Le 18 MAI 2017

Évaluation environnementale des projets
Nos réf : EE-1274-17

**Avis de l'autorité environnementale
sur le projet de zone d'aménagement concerté (ZAC) du Panorama
à Clamart (Hauts-de-Seine)**

Principe de programmation - Source : Etude d'impact p 142

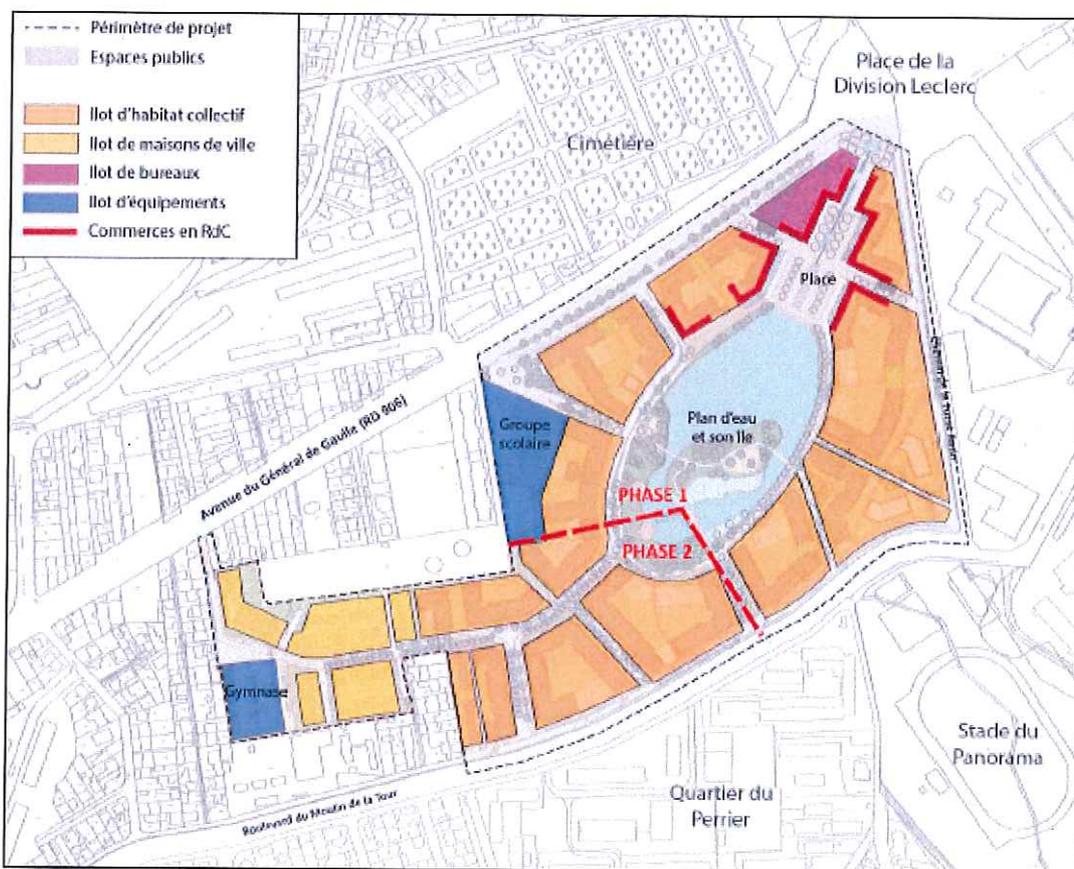
L'autorité environnementale recommande de préciser les éventuelles hypothèses de localisation de la crèche.
